改善箇所説明図

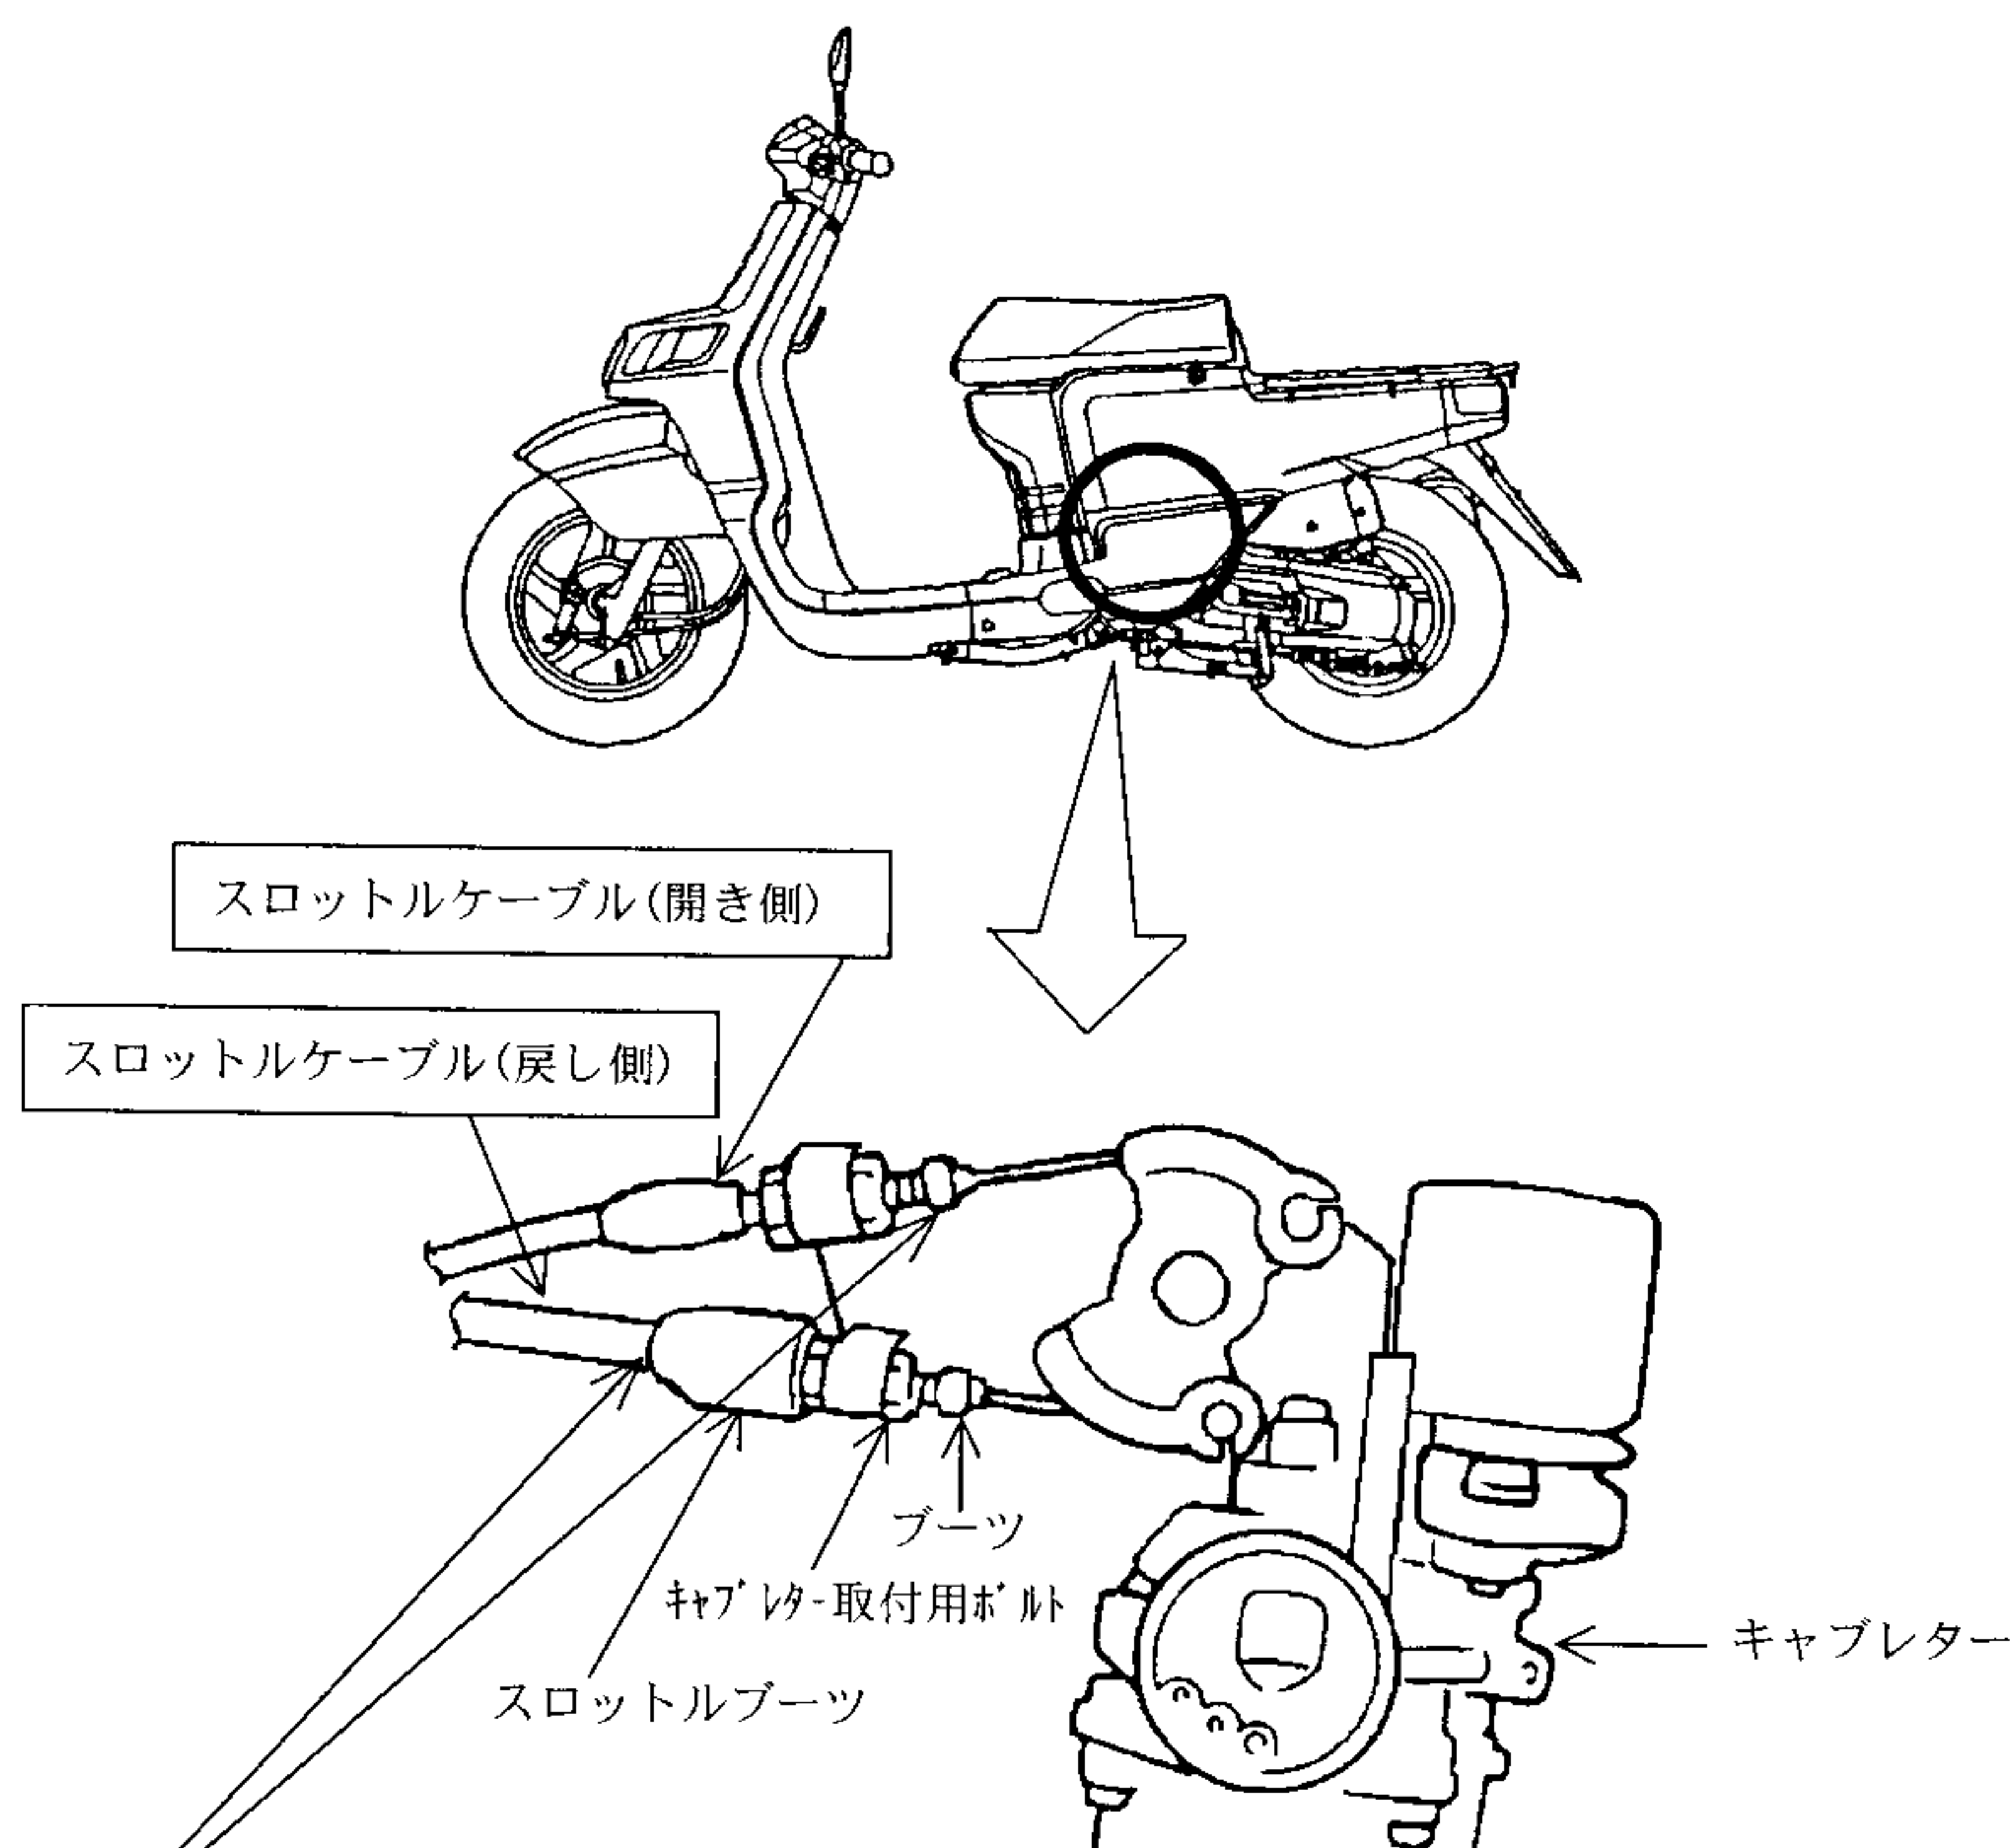
不具合発生箇所

加速装置において、スロットルケーブルの防水構造が不適切なため、雨天時の走行等により、後輪タイヤの跳ね上げた水が当該ケーブル内部に浸入することがある。そのため、低温時に当該ケーブル内部に浸入した水が凍結し、最悪の場合、アクセルグリップが戻らなくなり、エンジンの回転が下がらなくなるおそれがある。

改善の内容：全車両、スロットルケーブルを対策品と交換する。

識別：スロットルケーブル(グリップ側)のアウトチューブに表示されている部品番号の横に塗布された白色の識別マークの有無
